改善箇所説明図

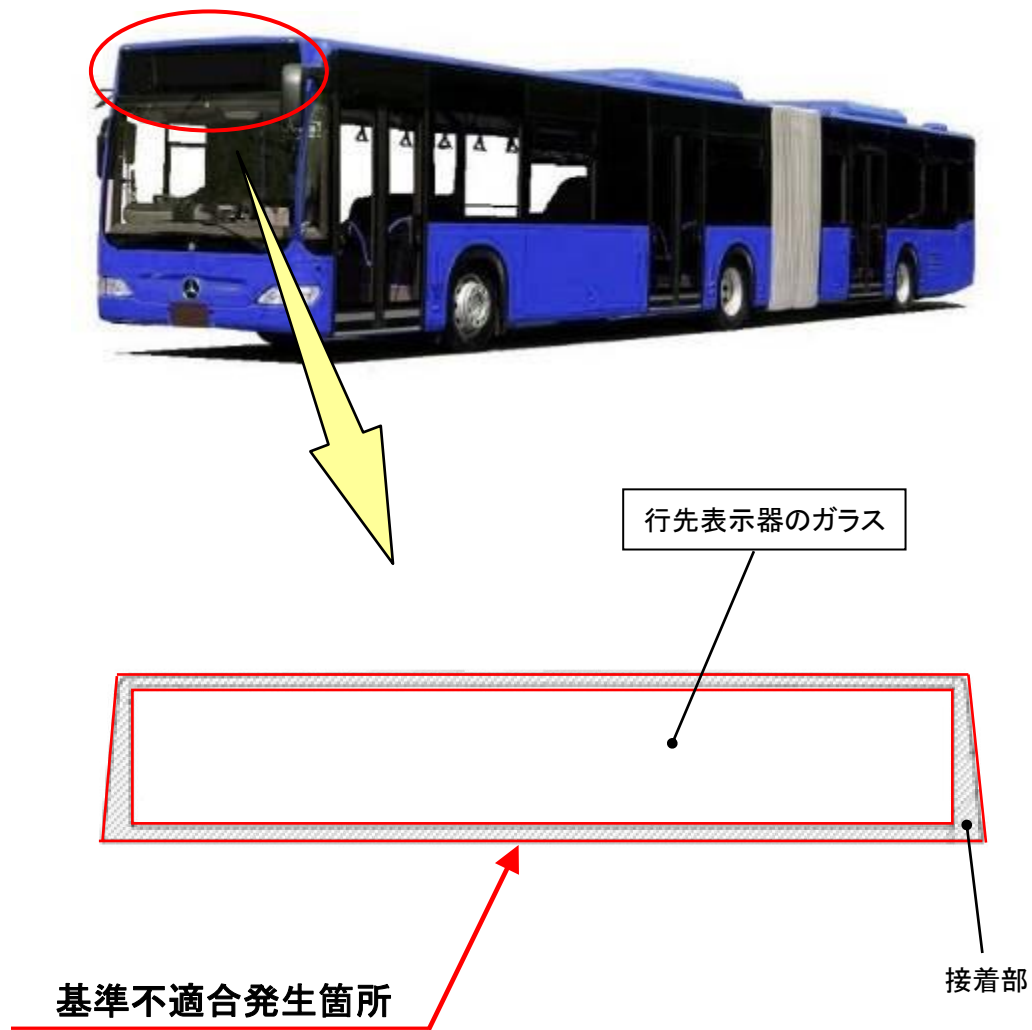
連節バスにおいて、車両前面の行先表示器に装着されるガラスの接着方法が不適切なため、使用過程で接着剤が剥がれるものがあり、最悪の場合、当該ガラスが脱落するおそれがある。

全車両、車両前面の行先表示器のガラスを交換する。

注：□ は交換する部品を示す。
